大洗研究所廃棄物管理事業変更許可申請における 審査会合の質問回答

令和4年7月19日

国立研究開発法人日本原子力研究開発機構
高速炉・新型炉研究開発部門 大洗研究所
環境保全部

核燃料施設等の新規規制基準適合性に係る審査会合(第444回)(令和4年6月6日)において、日本原子力研究開発機構大洗研究所廃棄物管理施設に係る事業変更許可申請について概要説明を行い、3件の質問事項を得た。

使用の停止に係るプロセス セメント固化装置

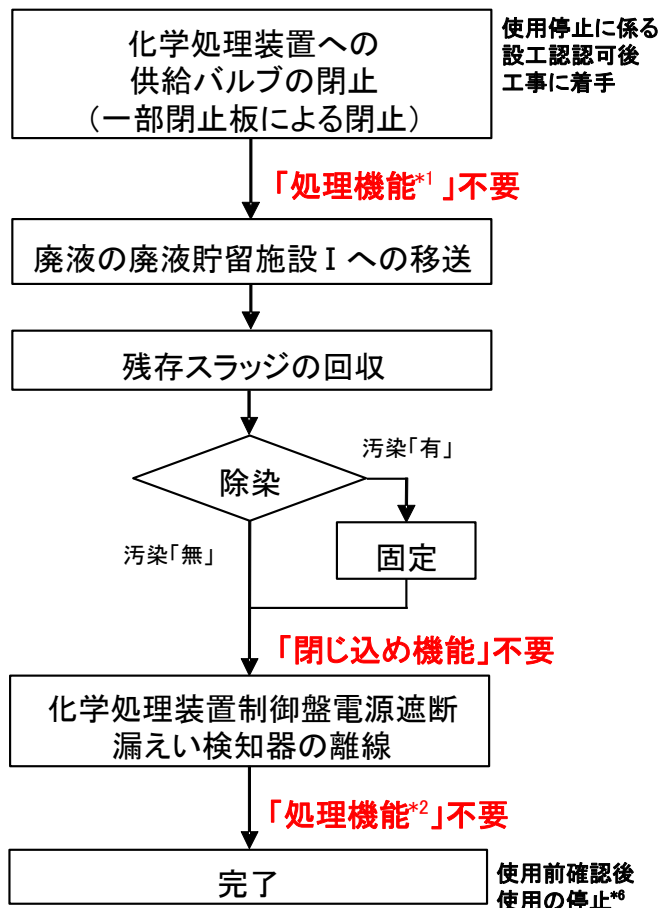
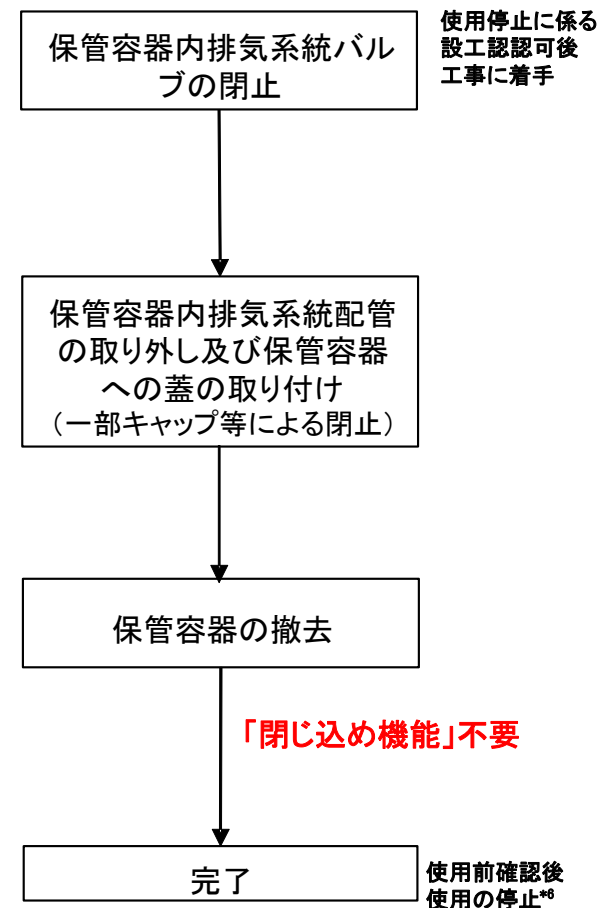
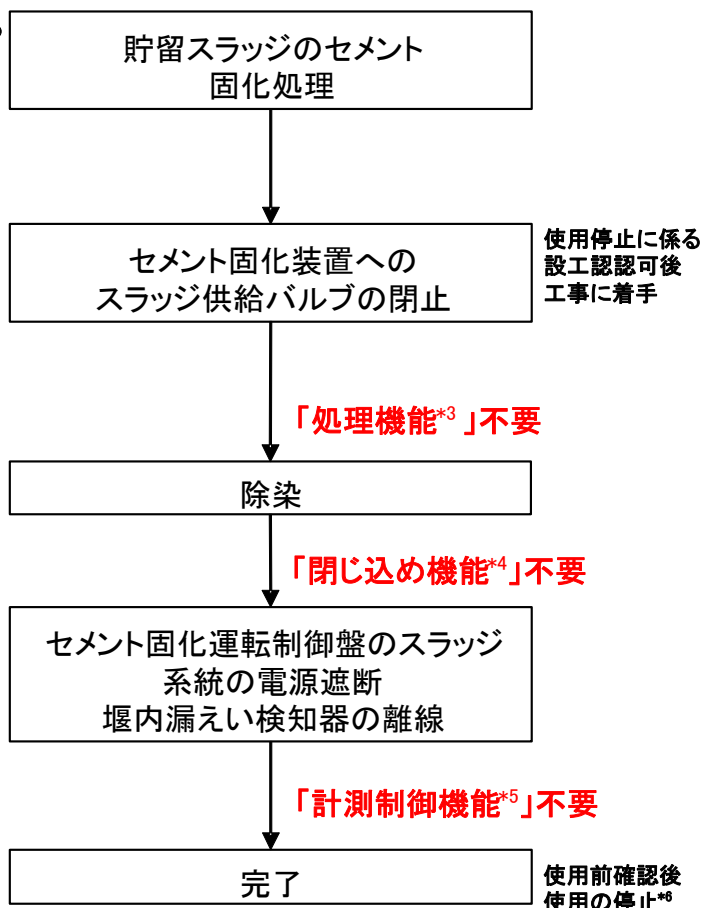
有機廃液一時格納庫及び化学処理装置(一部)の使用の停止について、今後の工事工程、方法及び設工認の申請時期を明確にすること。

有機廃液一時格納庫及び化学処理装置等の使用を停止する場合は、使用停止の措置に係る使用前確認が完了しなければ廃棄物管理施設の新規制基準の適合確認が完了しないことから、使用前確認は、新規制基準の適合確認の完了前もしくは同時とすることが必要である。

有機廃液一時格納庫の使用停止については、 $\beta \cdot \gamma$ 固体処理棟Ⅲの有機溶媒貯槽が液体廃棄物の受入れ施設として使用前確認を完了する前に工事に着手した場合、受入れ施設がなくなり、有機廃液の受入れができなくなる。受入れできない期間を可能な限り短縮するため、使用前事業者検査を他の設備と同時に受験できるように工事期間(約2か月)を考慮し、使用停止のための工事に着手する。

化学処理装置等の使用停止については、処理対象の廃液の処理が廃液蒸発装置Ⅰで実施可能であるため、使用停止に係る設工認及び保安規定の認可をもって使用停止のための工事に着手する。化学処理装置等の使用停止は、竜巻対策としての本設工認における適合性確認と関連していることから、使用停止に係る設工認は、現在申請中の設工認を補正し対応する。また、有機廃液一時格納庫も併せて補正する。

使用停止に当たっては、添付の使用停止に係るプロセスに従って「閉じ込め機能」、「処理機能」、「計測制御機能」及び「放射線管理機能」等の機能が不要となる措置を講じる。
